B1#一层平面图

B1#外立剖面图

1-2-D~1-2-C 轴立面图

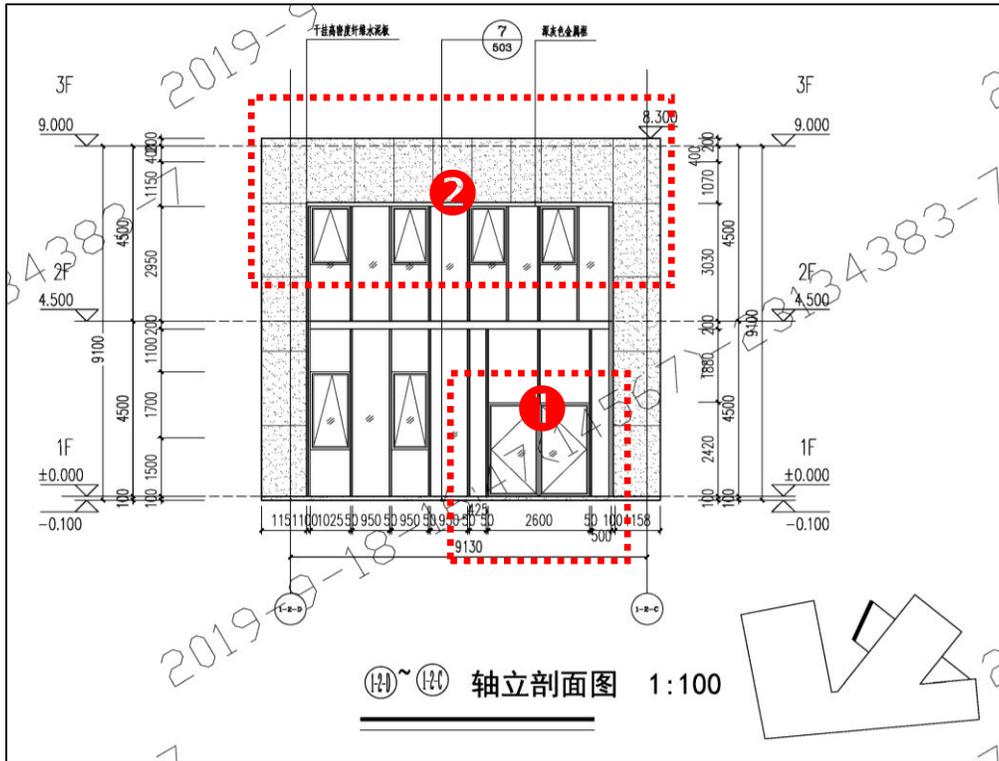
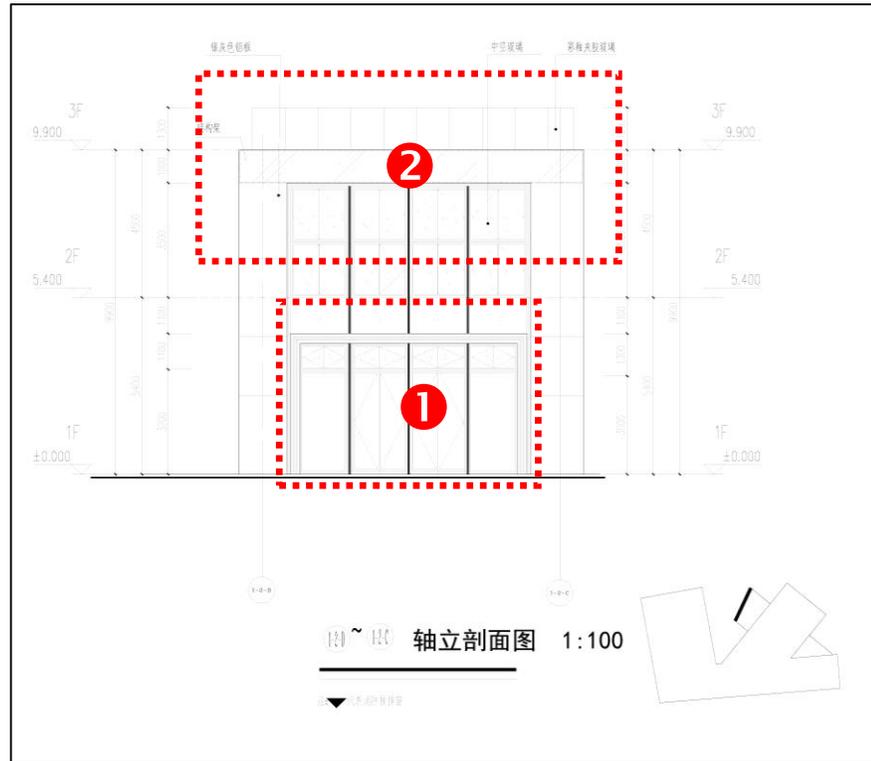
1. 入户门由单扇双开门改为双扇双开门。
2. 立面干挂高密度纤维水泥板材料改为银灰色铝板。

①-2.4~①-2.1轴立剖面图

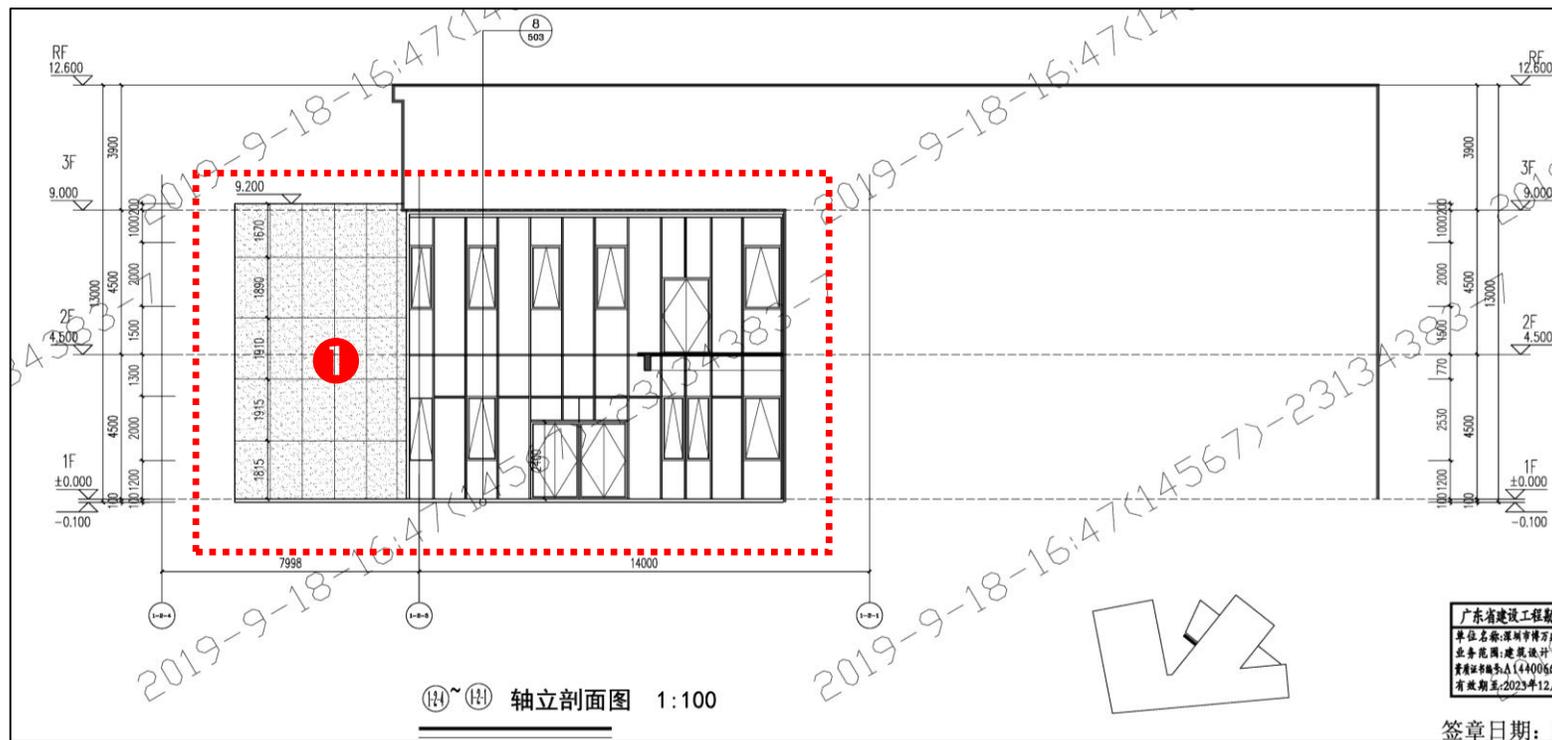
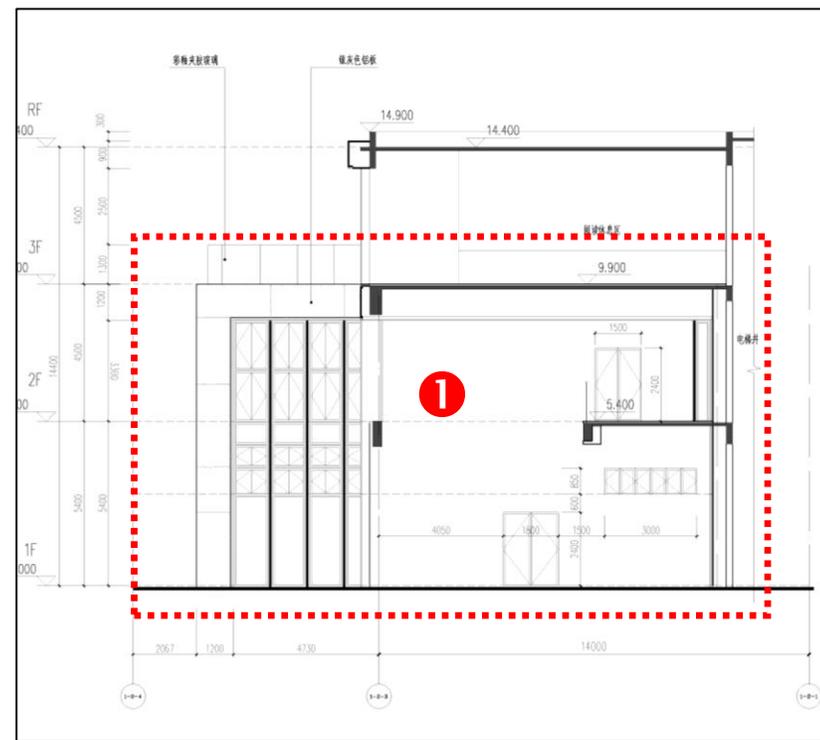
1.实体墙面改为玻璃幕墙,立面开启扇调整。主楼至副楼户门调整。

①-①A~①-①F 轴立剖面图

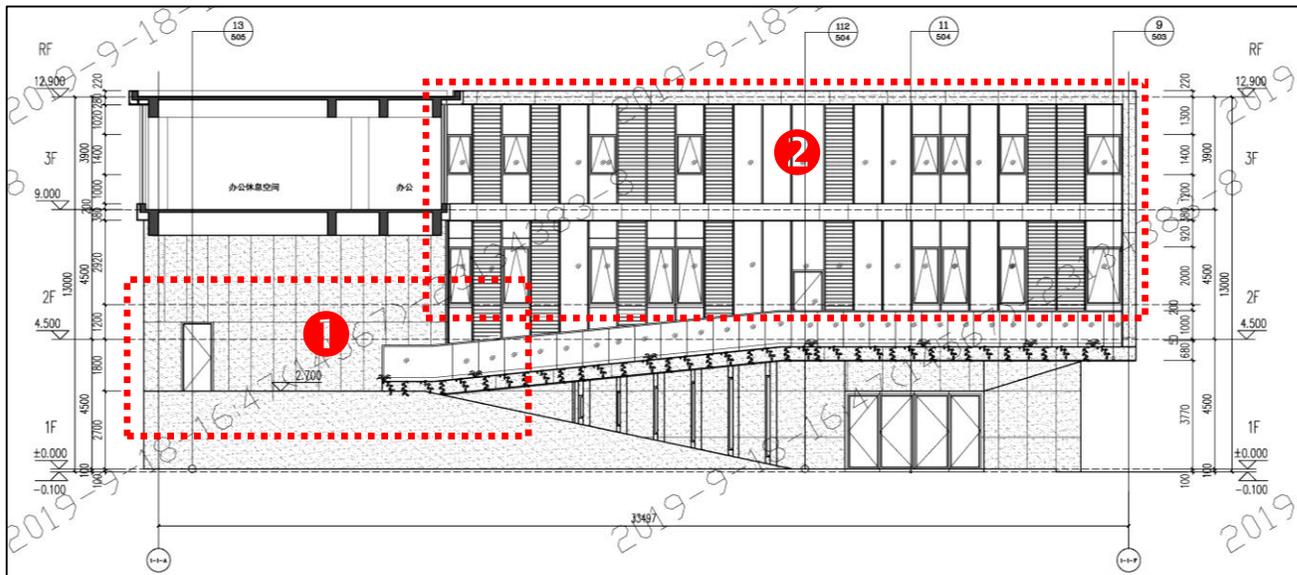
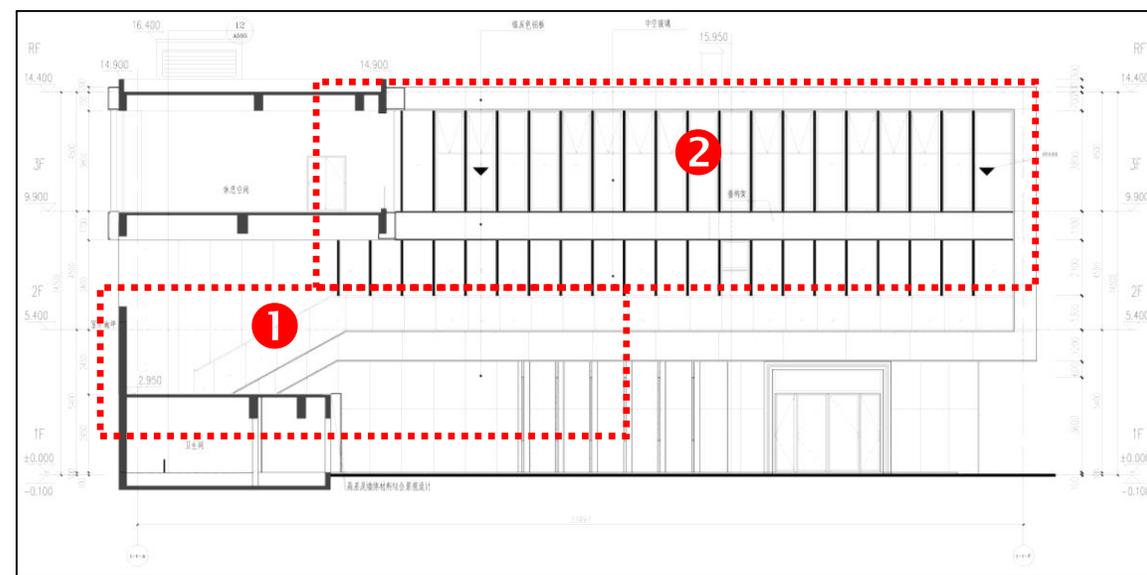
1. 二层坡道改为楼梯。
2. 立面取消格栅，分格及开启扇调整。

①-1-F~①-1-A轴立剖面图

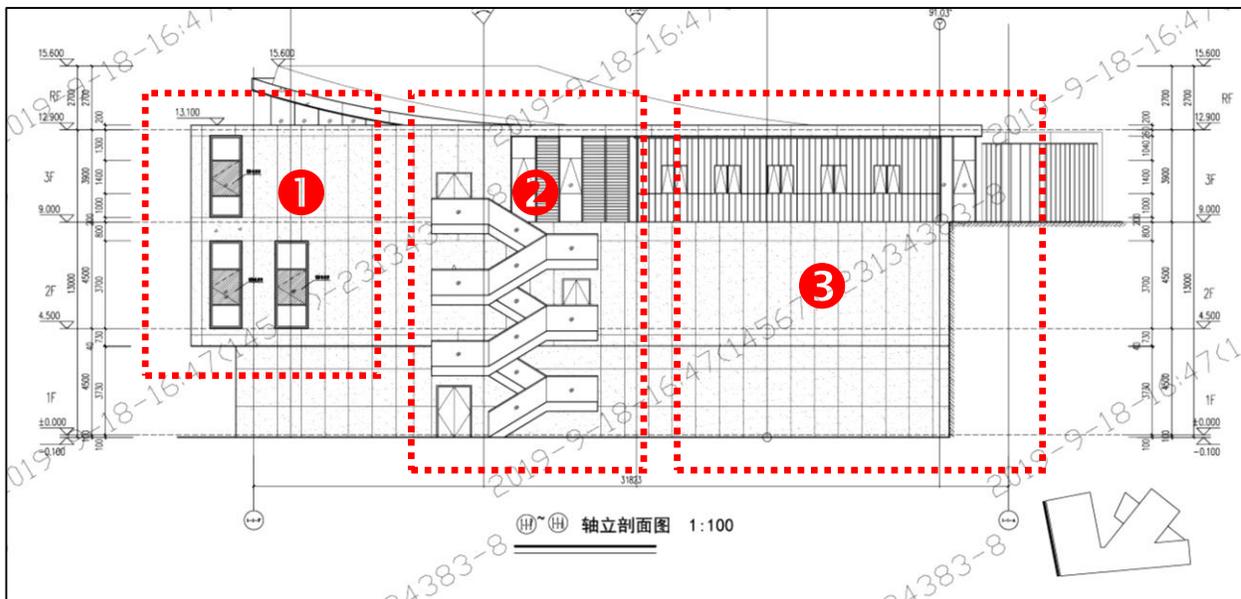
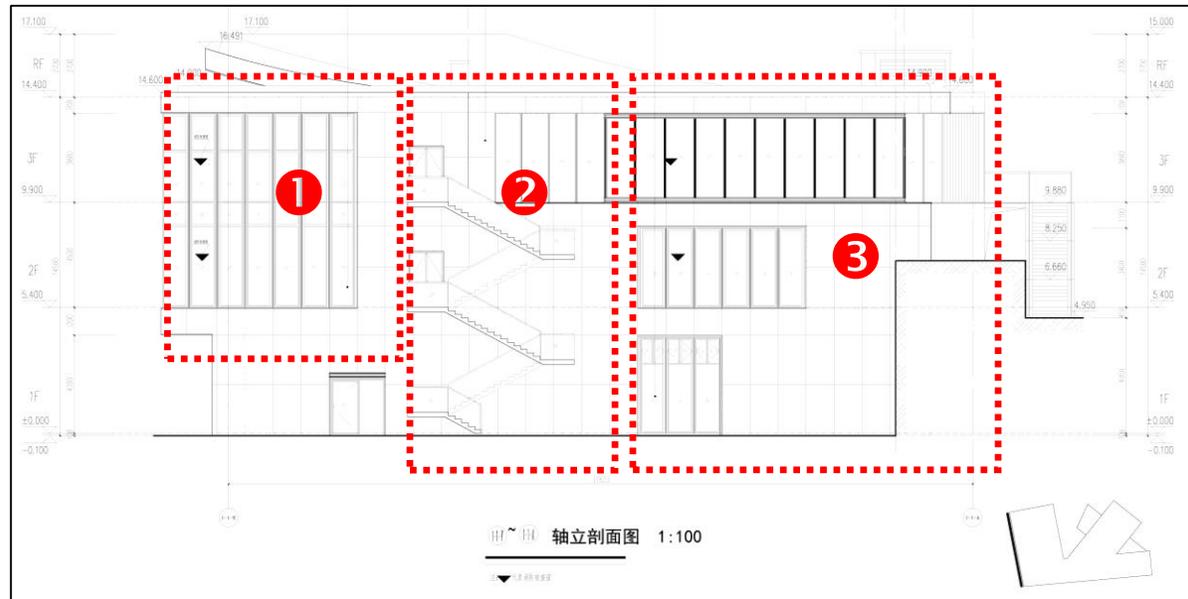
- 1.实体墙面改为玻璃幕墙。
- 2.楼梯根据层高相应调整。
- 3.墙面增加开门、幕墙。
